Рабочая группа по вопросам освещения и световой сигнализации (GRE)

Шестьдесят девятая сессия

Предложение по дополнению 24 к поправкам серии 01 к Правилам № 6 (указатели поворота)

Представлено экспертом от Германии*

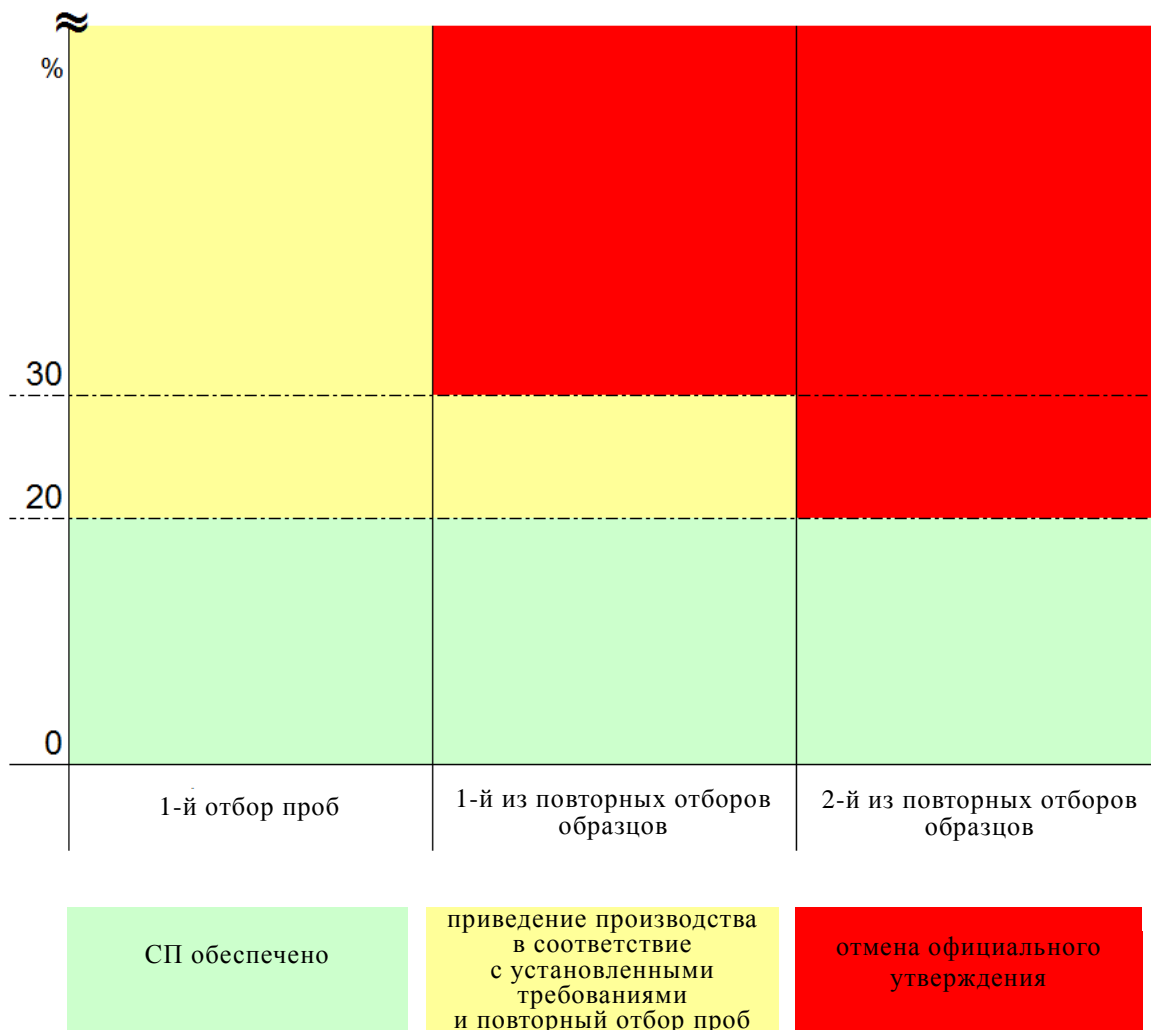
6. Процедура обеспечения СП в настоящее время описана в рамках четко структурированного поэтапного процесса (с ограниченным числом этапов), который позволяет изготовителю на первом этапе – в случае расхождений в измеренных значениях более чем на 20% – привести процесс производства в соответствие с установленными требованиями. Кроме того, процесс обеспечения СП может быть завершен раньше, если первые две выборки полностью соответствуют техническим требованиям.

7. Этими предложениями предусмотрен "третий этап", на котором определяются условия отмены официального утверждения, когда после второго повторения данного процесса изготовитель оказывается не в состоянии надлежа-

щим образом привести процесс производства в соответствие с установленными требованиями.

8. На прилагаемом рисунке проиллюстрирован этот поэтапный процесс.
